**REPÚBLICA DE PANAMÁ
MINISTERIO DE AMBIENTE**

**RESOLUCIÓN No. DEIA-IA-090-2022
De 28 de Diciembre de 2022**

Por la cual se resuelve la solicitud de evaluación del Estudio de Impacto Ambiental (EsIA), categoría II, del proyecto denominado: **CAJÓN Y VIAL SOBRE EL RÍO PALOMO** cuyo promotor es **TERRAZAS DE VILLA LUCRE 1, S.A.**

REPÚBLICA DE PANAMÁ
PROYECTO: ACCESO LAS TRANCAS
DISEÑO DE ACCESO SOBRE CAJON PLUVIAL DE
TRIPLE VENTANA DE 3.05 X 3.05
CORREGIMIENTO RUFINA ALFARO, DISTRITO DE SAN MIGUELITO,
PROVINCIA DE PANAMÁ

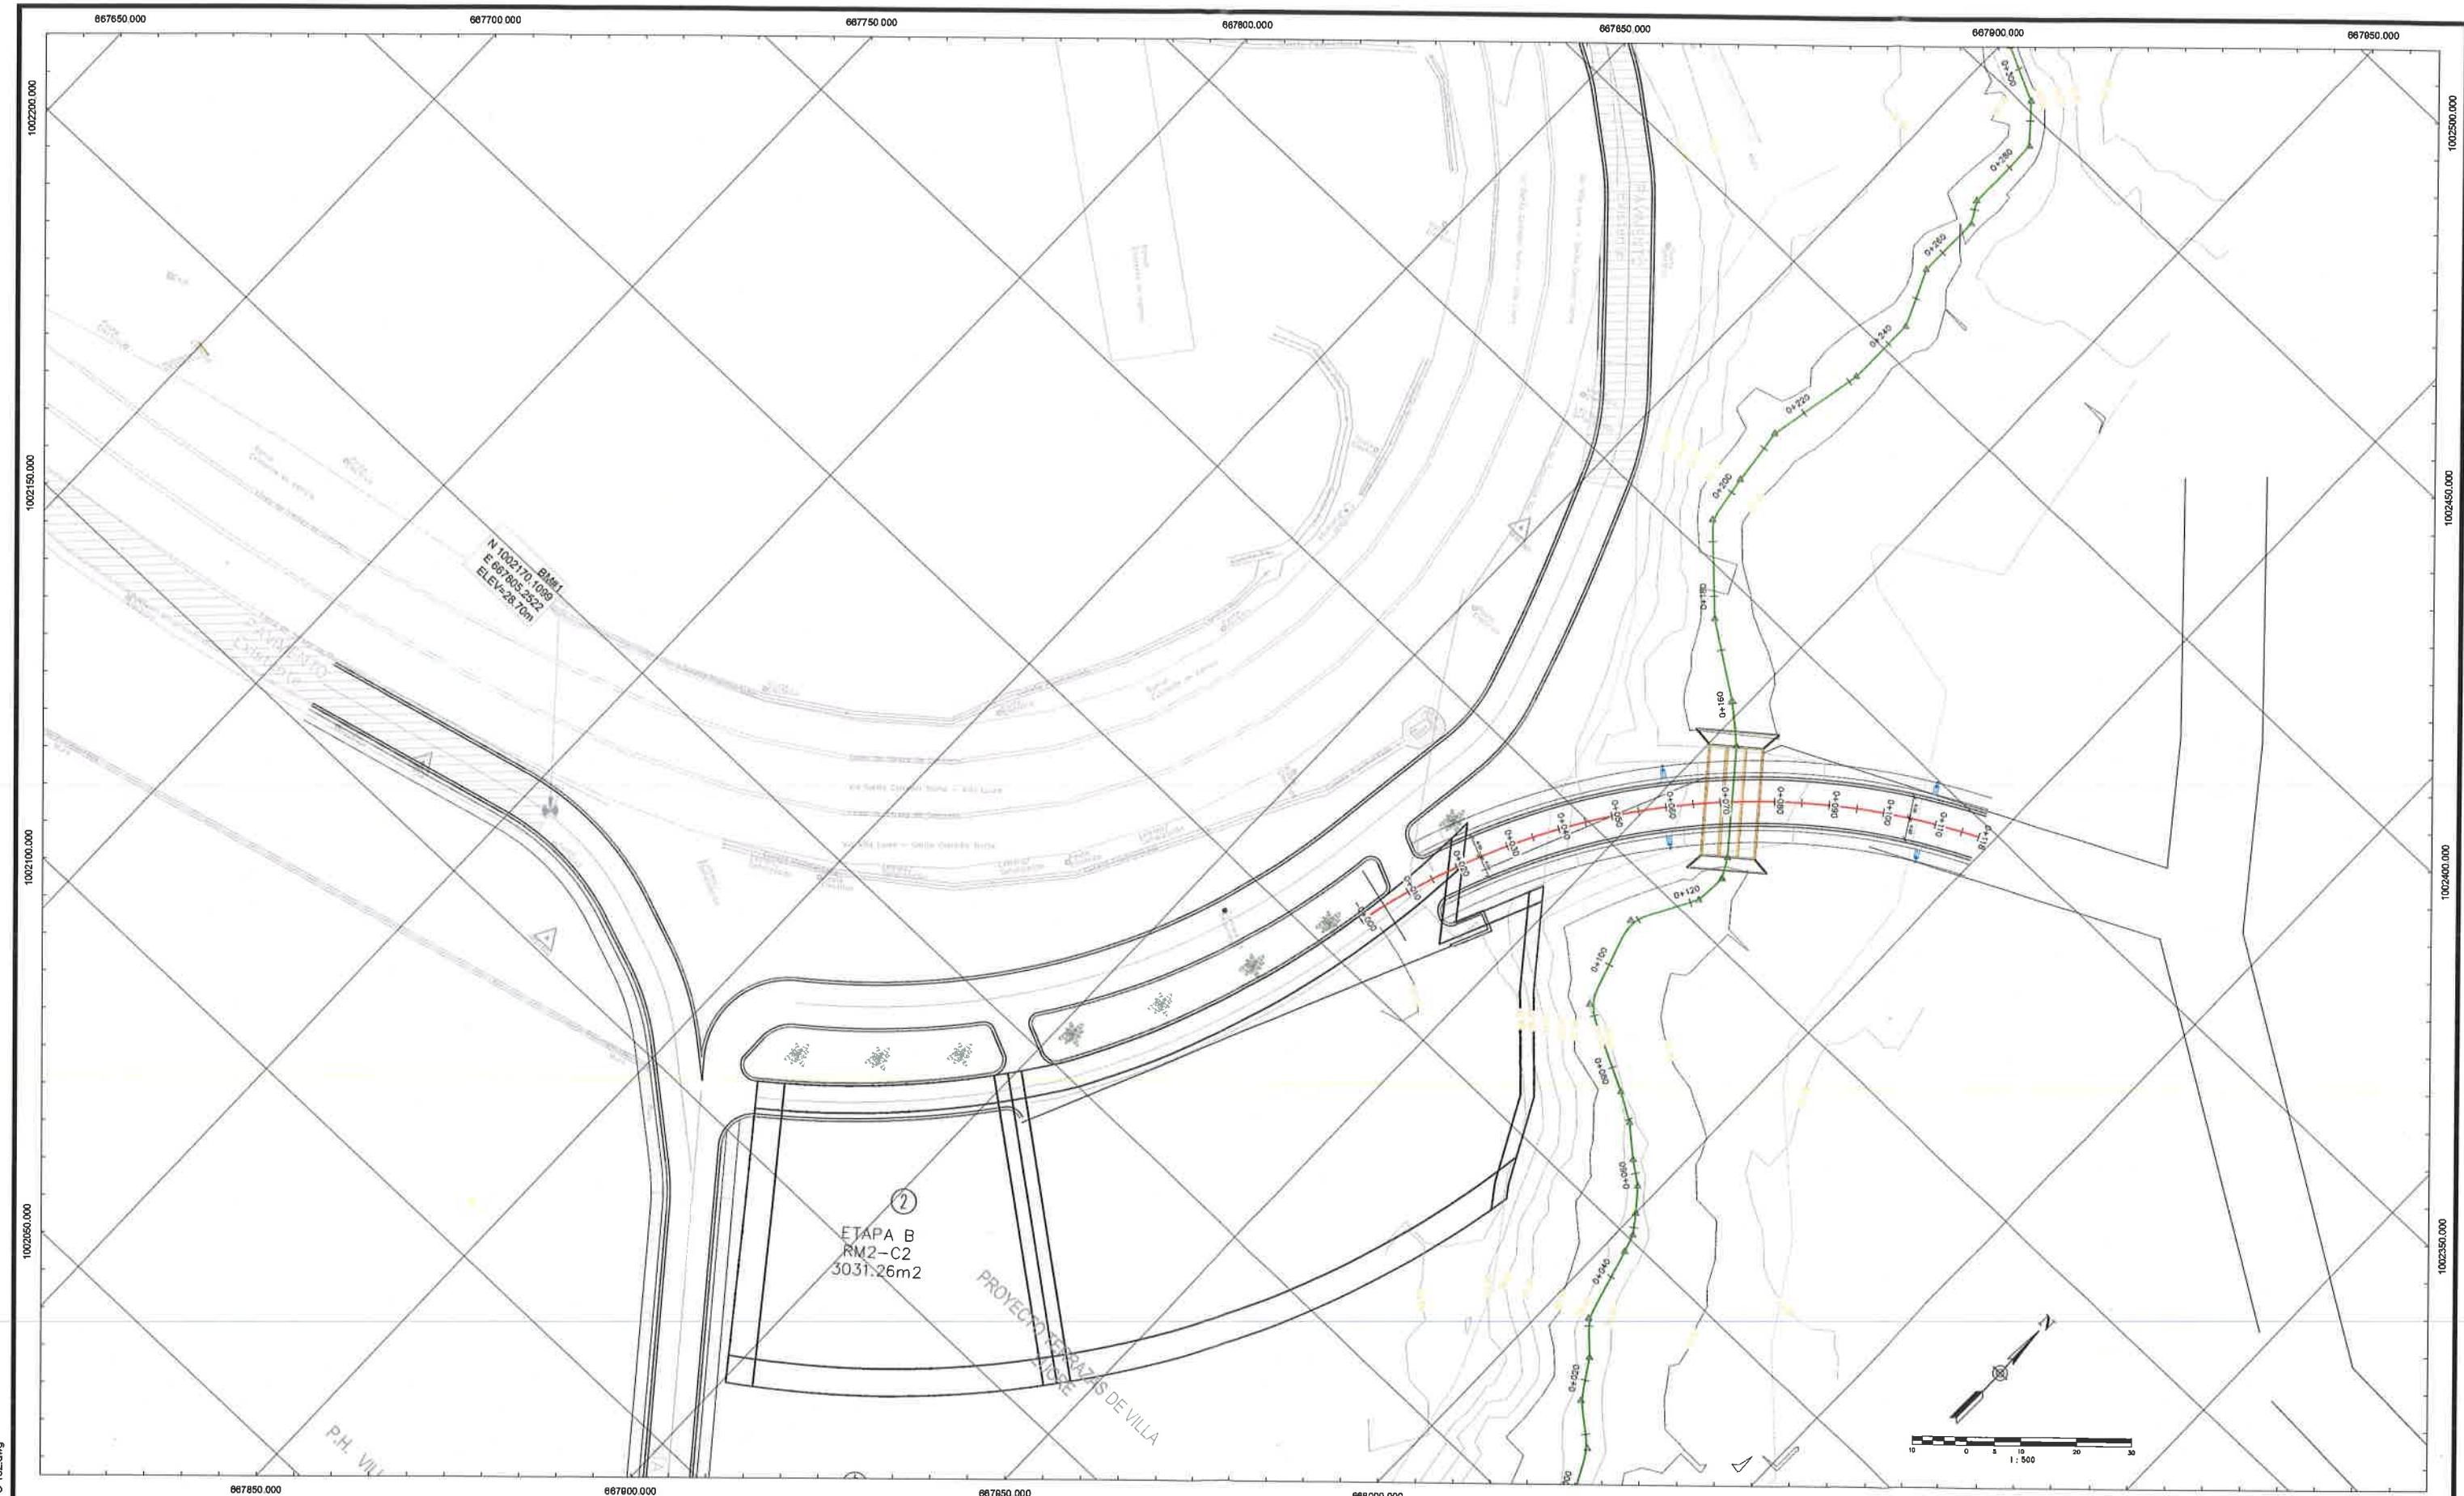
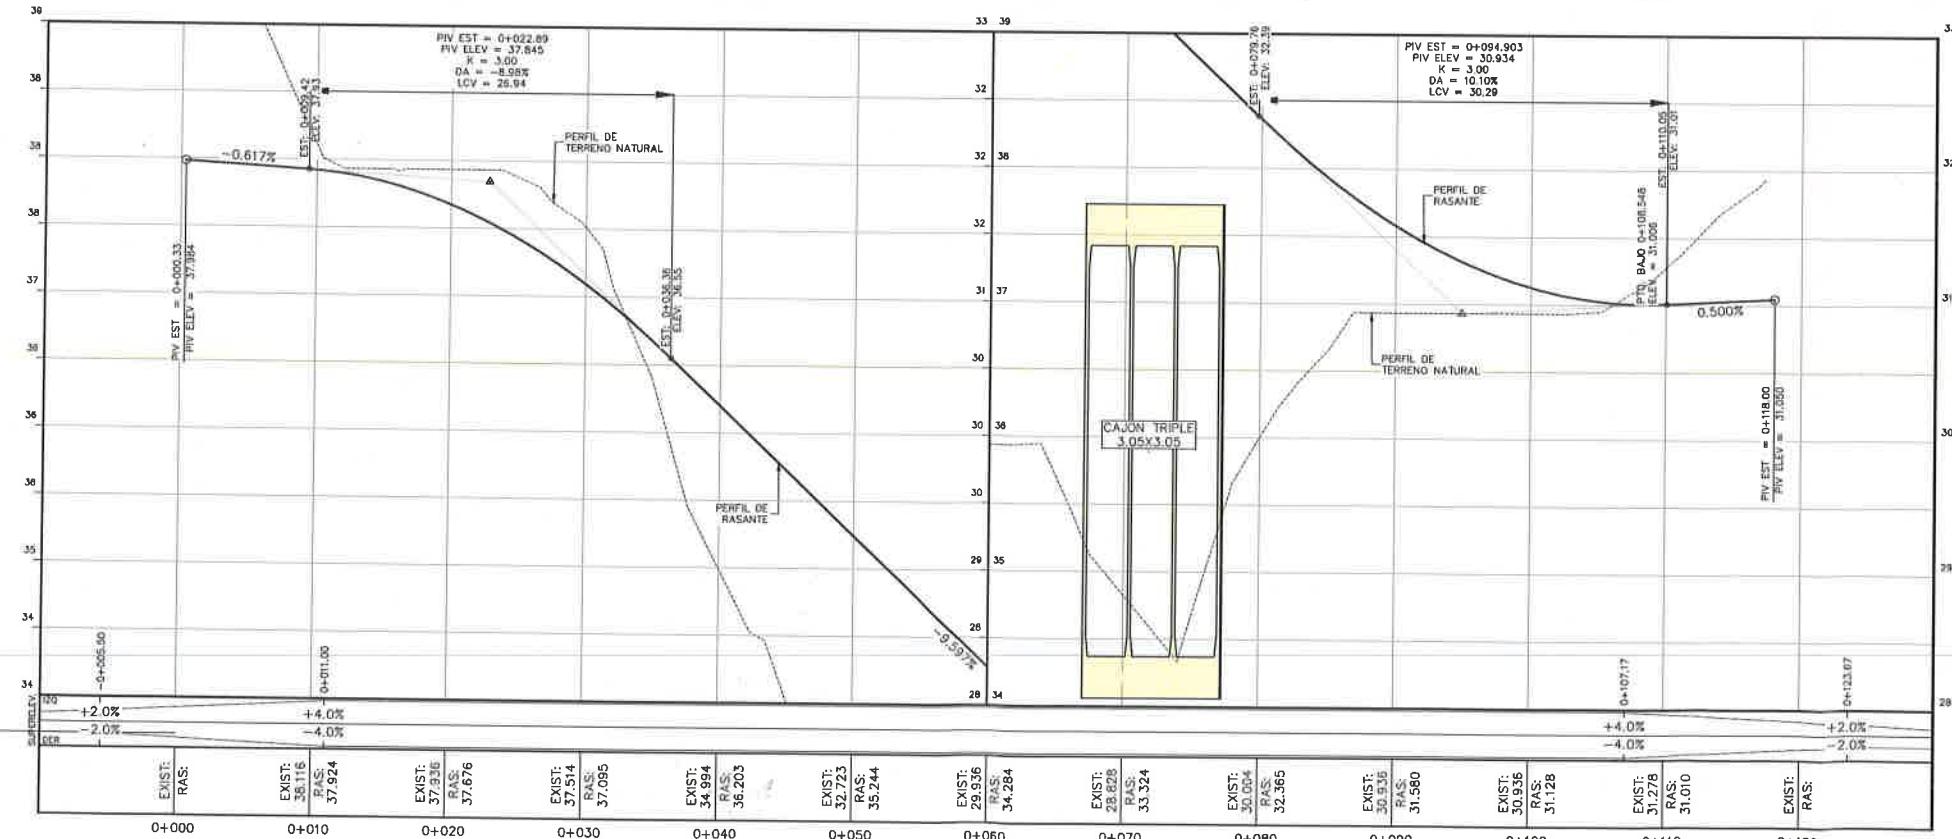
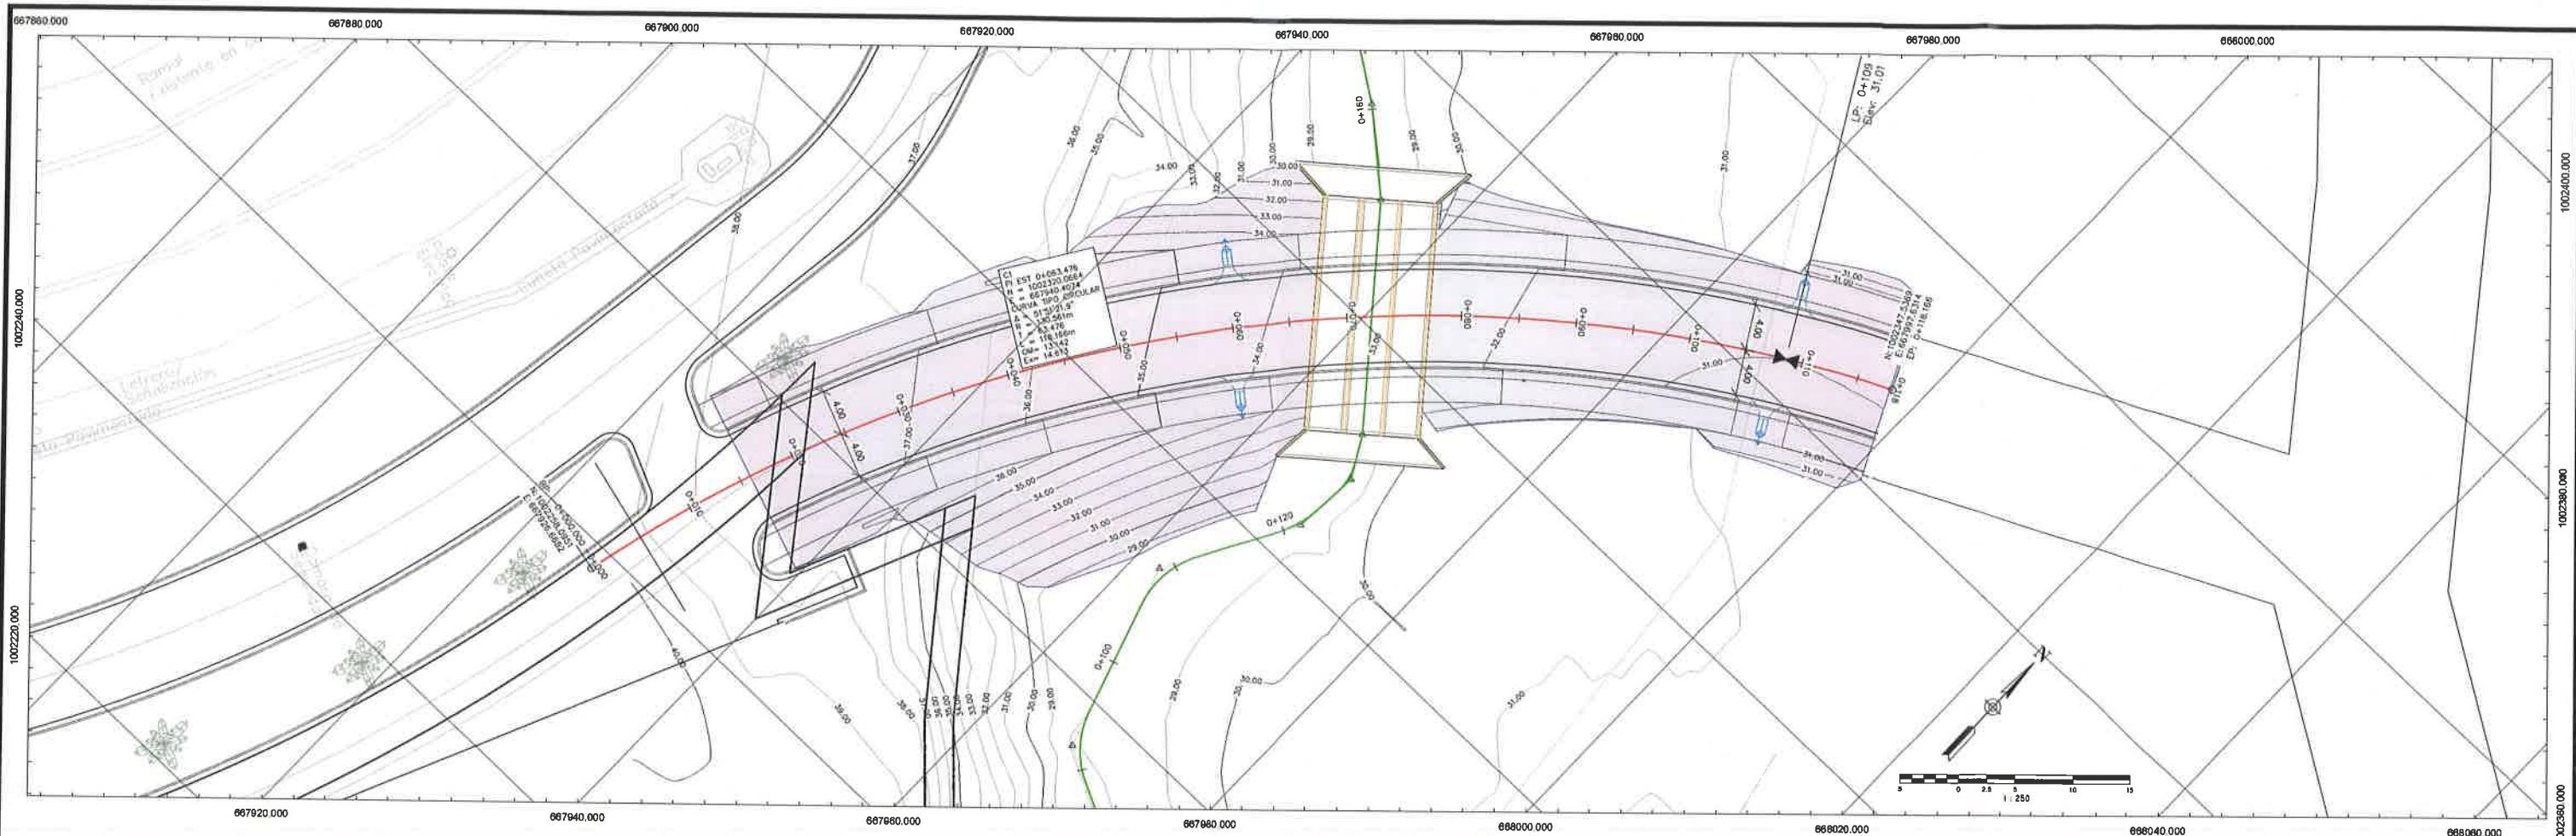
del material que por sus propiedades no podrá ser utilizado..., En los planos aproximados presentamos un volumen aproximado de movimiento de tierra de 776.53 m³ en corte y 2370.49 m³ en relleno". Sin embargo, no se evidencian dichos planos, ni se indica de dónde será obtenido el material faltante para el relleno. Por lo que se solicita:

- a. Presentar Planos de los perfiles de corte y relleno donde se establezca: el volumen de movimiento de tierra a generar en el proyecto y volumen de material de relleno e indicar los niveles seguros de terracería.

- **Respecto a la pregunta 2,** la cual hacía referencia a los planos de perfiles de corte y relleno y definir donde sería obtenido el material de relleno, se presenta en anexos plano 220621-TP-Acceso a las Trancas Presentado al MOP donde se visualiza los niveles seguros de terracería y los perfiles de corte y relleno; y se indica que “*El volumen de tierra necesario para el relleno se obtendrá de la finca colindante al proyecto con número 30244238. Extraída de la excavación realizada para la ejecución de la fundación y estructura de la torre 1 del proyecto Terrazas de Villa Lucre 1, con permiso de construcción del municipio de San Miguelito con número 184260 (ver anexo 8) y resolución de aprobación del EsIA DIERORA-IA-033-2018, del 13 de marzo del 2018 (ver anexo 9) ...*” (ver fojas 154 a 179; y 261 del expediente administrativo).

- a. Se presenta en el plano 220621-TP-Acceso a las Trancas Presentado al MOP donde se visualiza los niveles seguros de terracería y los perfiles de corte y relleno (ver anexo 7)
